**AVIS RELATIF A LA PROTECTION
CONTRE LES EVENTUELS EFFETS NOCIFS ET NUISANCES
PROVOQUES PAR LES RAYONNEMENTS NON IONISANTS
GENERES PAR DES ANTENNES EMETTRICES STATIONNAIRES**

Commune : TOURNAI - Exploitant : PROXIMUS

Référence exploitant : 69GAR_03

Rapport n° 969 / 2023

Figure 1 : Vue en plan des lieux de séjour et des points de contrôle

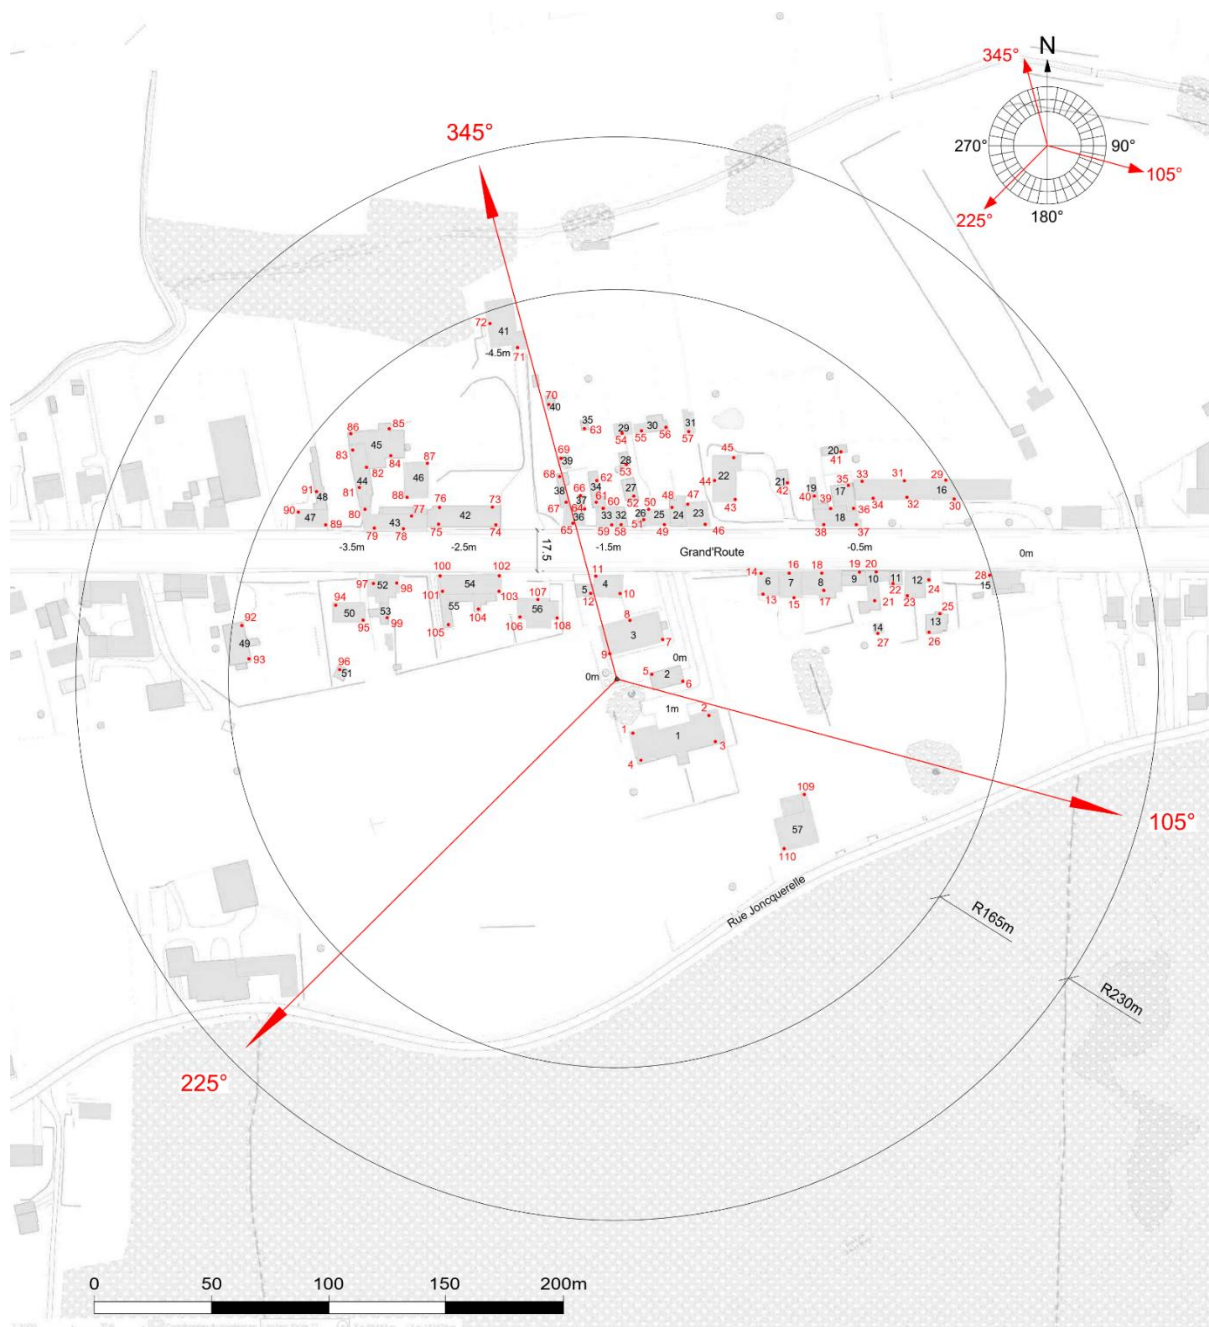
Les fréquences d'émission, la puissance rayonnée par chacune des antennes et leur gain permettent de déterminer le rayon de la zone à analyser. Tout dépassement de la limite par installation est exclu en dehors de cette zone. Le tableau 2 reprend les 35 LS² pour lesquels l'indice d'exposition est le plus élevé. Les différentes colonnes indiquent :

- le numéro du point de contrôle repris sur un des plans de la figure 1;
- le numéro du LS dans lequel se trouve le point de contrôle de la 1^{ère} colonne ;
- l'atténuation d'obstacle prise en compte pour le calcul de l'indice d'exposition dans le LS ;
- le résultat du calcul de l'indice d'exposition.

En ce qui concerne les antennes de l'installation mentionnées dans le tableau 1, la distance maximale à laquelle la limite pourrait être atteinte, à l'extérieur, est égale à 68,4 m. S'il n'y a pas de LS à une distance inférieure, les antennes respectent forcément la limite d'immission.

Dans le cas des LS situés à l'intérieur des bâtiments, une atténuation d'obstacle est prise en compte et il en résulte que la distance maximale à laquelle la limite pourrait être atteinte se réduit à 48,4 m.

Les résultats de l'évaluation décrite au paragraphe 4 indiquent que les antennes émettrices stationnaires de l'installation faisant l'objet du présent avis ne produisent pas, dans un lieu de séjour, un rayonnement électromagnétique maximum supérieur aux limites fixées à l'article 4 du décret.

En conclusion, les antennes émettrices stationnaires faisant partie de l'installation référencée dans le paragraphe 2 et dont les caractéristiques techniques sont résumées dans le tableau 1 **respectent les limites d'immission** fixées à l'article 4 du décret du 8 décembre 2022 (M.B. du 16.12.2022) modifiant le décret du 3 avril 2009 relatif à la protection contre les éventuels effets nocifs et nuisances provoqués par les rayonnements non ionisants générés par des antennes émettrices stationnaires.

Figure 2 : Vue en plan des installations d'antennes dans un rayon de 300 mètres autour de l'installation faisant l'objet de la demande d'avis

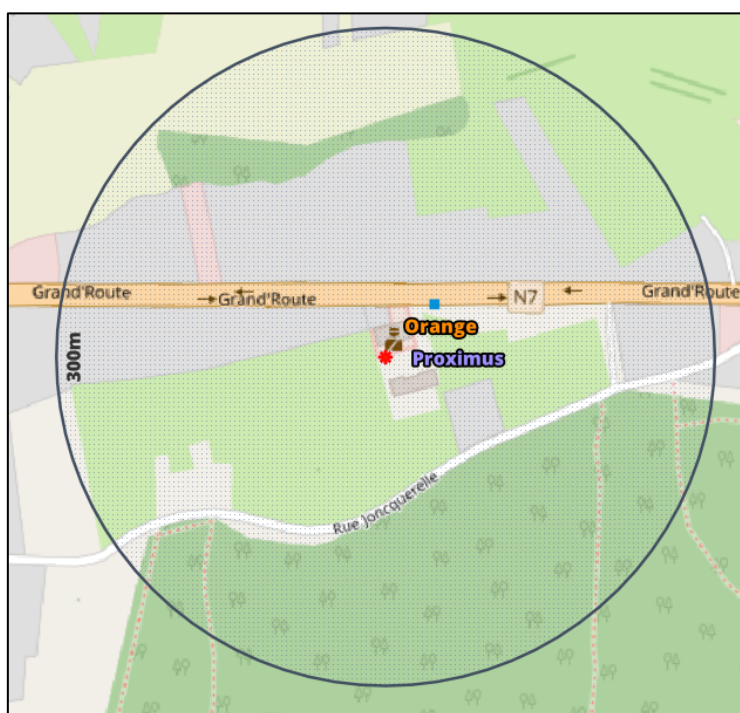
Le plan en projection verticale de la figure 2 indique la localisation des antennes actives éventuelles visées par le décret et situées dans un rayon de 300 mètres autour de l'installation référencée dans le paragraphe 2. Les données de localisation de ces antennes et les avis correspondant sont accessibles via le cadastre en ligne des antennes émettrices stationnaires⁶.

Compte tenu du nombre d'installations localisées dans la figure 2, il apparaît que l'intensité du rayonnement électromagnétique généré, dans les lieux de séjour situés à proximité de l'installation référencée dans le paragraphe 2, par l'ensemble des antennes émettrices stationnaires de l'ensemble des exploitants du même site d'antennes émettrices stationnaires respecte la limite fixée à l'article 4, § 2 du décret.
